Objet : UCCLE. Vieille rue du Moulin, 92-94.

Demande de permis d'urbanisme portant sur la construction d'un immeuble de 4 logements.

**Avis de la CRMS**

Fig. 1. Situation projetée.  
Illustration issue du dossier de demande.

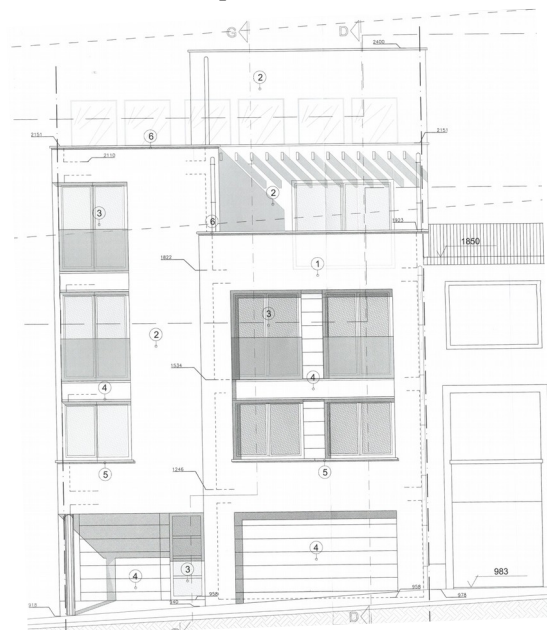
La Commission souscrit à la construction mais juge que le gabarit du bâtiment projeté (R+3+local technique) est trop imposant, aussi bien par rapport au site classé, à partir duquel il risque d'être perceptible, que vis-à-vis de son contexte bâti constitué de maisons présentant un gabarit plus modeste (R+2+combles). L'Assemblée recommande donc de réduire la construction projetée d'un niveau.
